Změnový list

č. 98

stavba: Nová plavecká hala Litvínov

Střecha - oprácvání prostupů, vyrovnání atik:

<p>h - projekt s.r.o. Kocouřův 988/2 120 00 Praha 2 IČ 00466053 DIČ CZ00466053</p>	±0 = 370,70 POLOHOPIŠNÝ SYSTÉM /TSK VÝŠKOPISNÝ SYSTÉM Bpv
	Město Litvínov, náměstí Míru 11, 436 01 Litvínov, IČ 00266027 NOVÁ PLAVEČKÁ HALA LITVÍNŮV D. 1.1 Architektonicko-stavební řešení PŮDORYS STŘEŠY

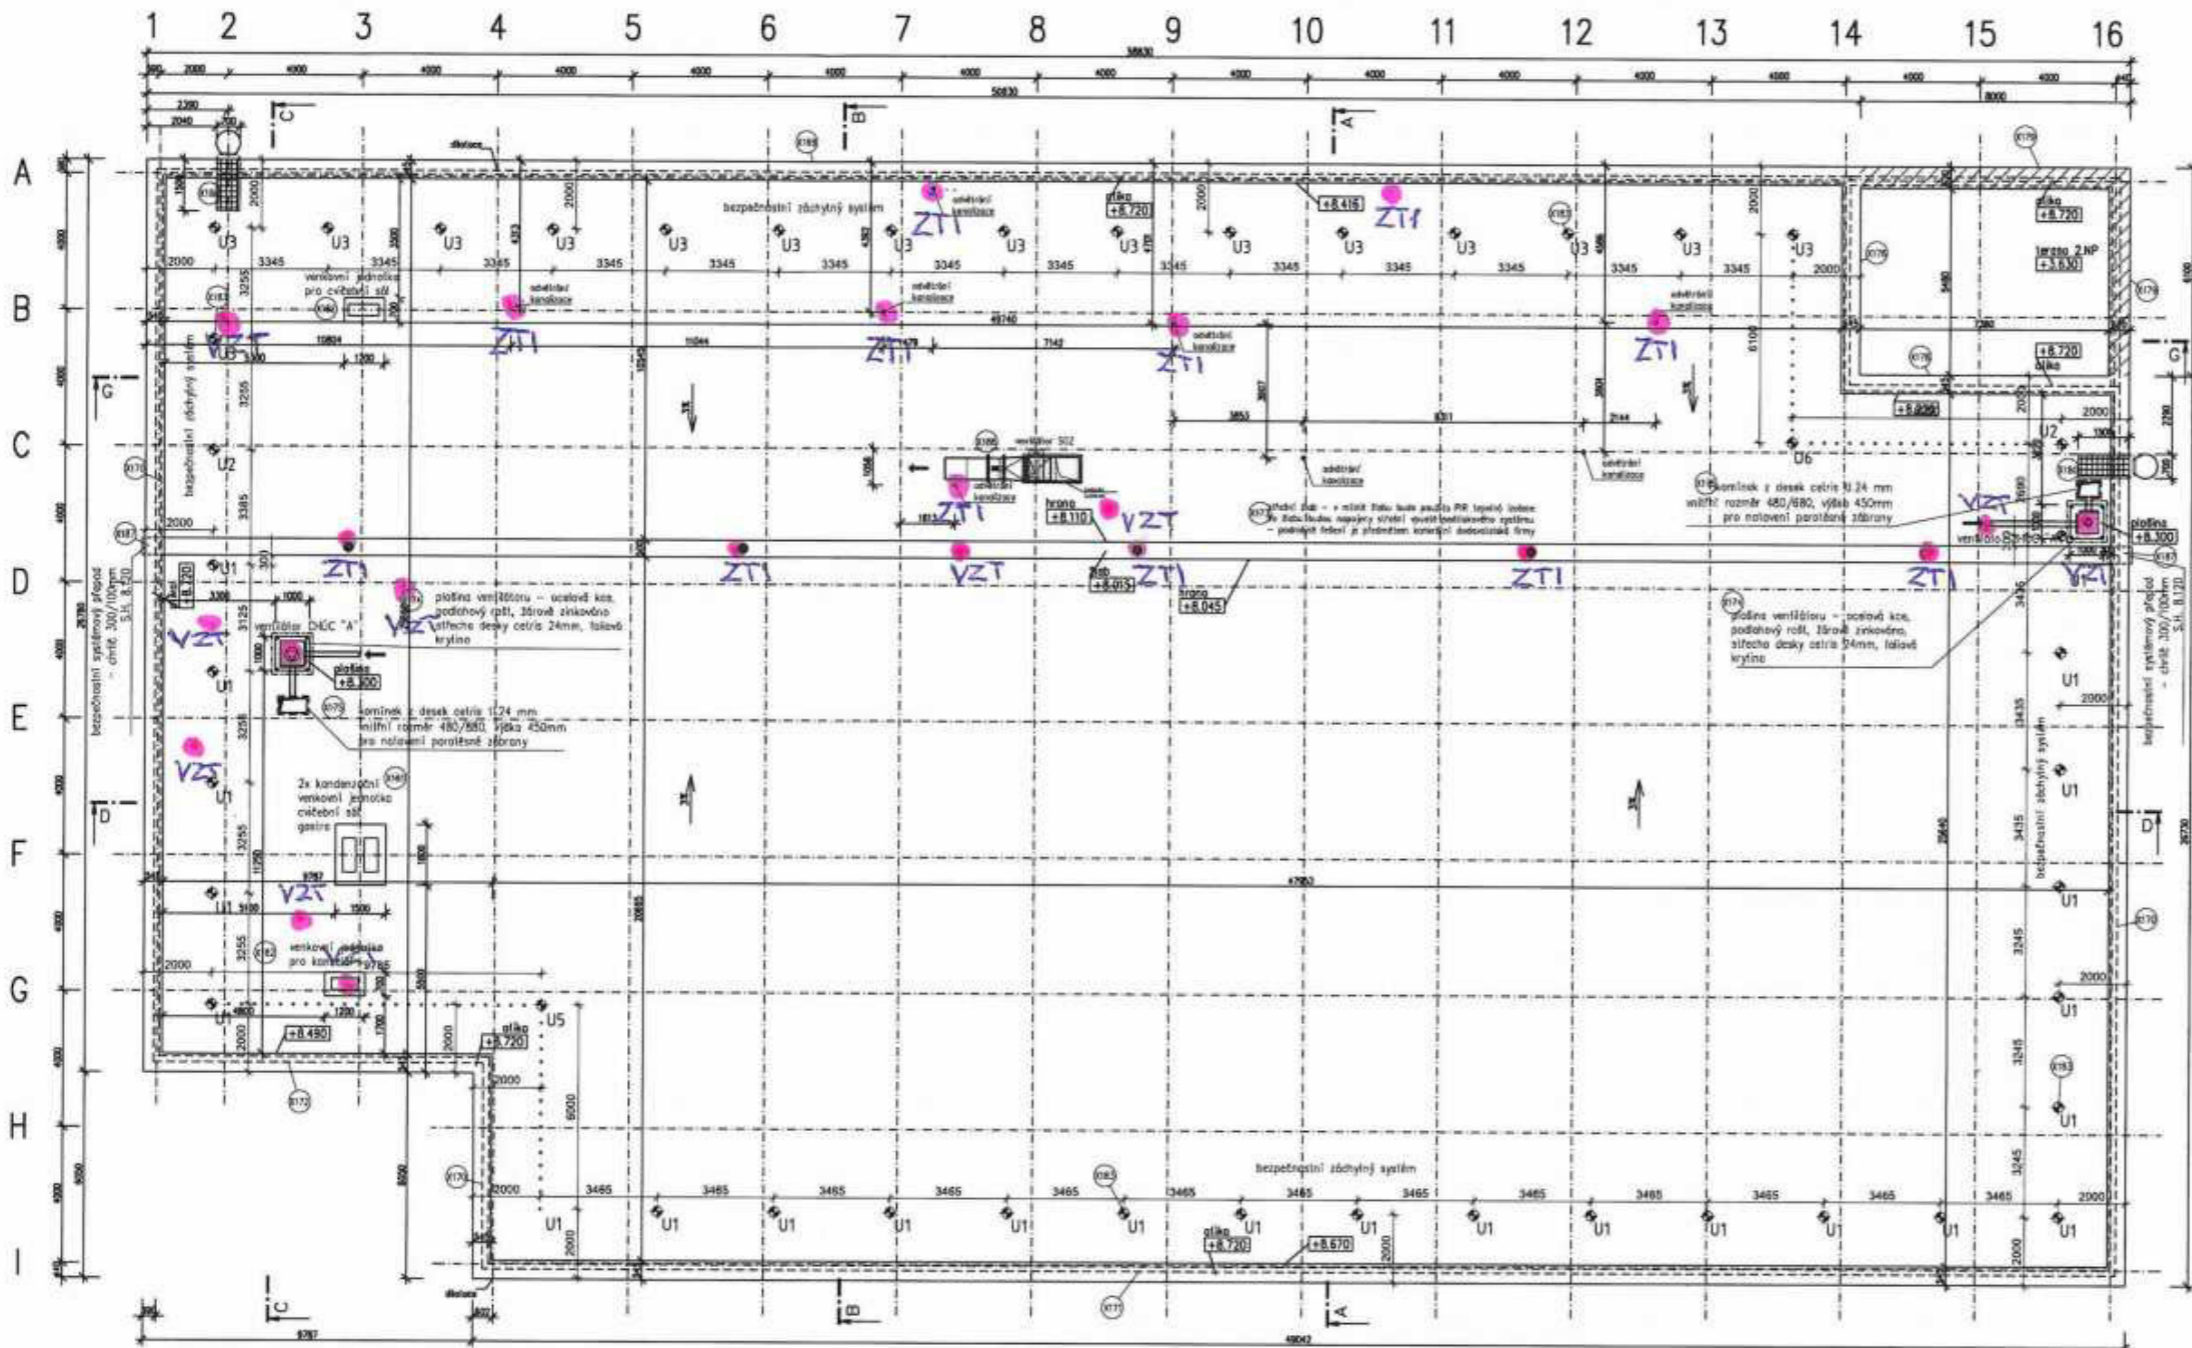
Opracování prostupů ve střešní skladbě

V rámci realizace střešního pláště bylo nutné provést odborné oprácvání prostupů skrz jednotlivé vrstvy střešní skladby (asfaltová hydroizolace a finální PVC fólie). Tyto práce zahrnují zejména utěsnění, napojení a detailní provedení prostupů tak, aby byla zajištěna vodotěsnost a funkčnost střešního pláště. Uvedené činnosti nejsou obsaženy v položkách původního výkazu výměr.

Vyrovnání a sjednocení atik

Na základě skutečného stavu konstrukcí bylo nutné provést výškové i šířkové sjednocení atik po celém obvodu střechy. Vyrovnání bylo realizováno pomocí dřevěných hranolů tak, aby bylo dosaženo jednotné výšky atik a zároveň sjednocení šířky konstrukce (zdivo + monolitická část). Tento krok byl nezbytný pro správné provedení navazujících vrstev střešního pláště a klempířských prvků.
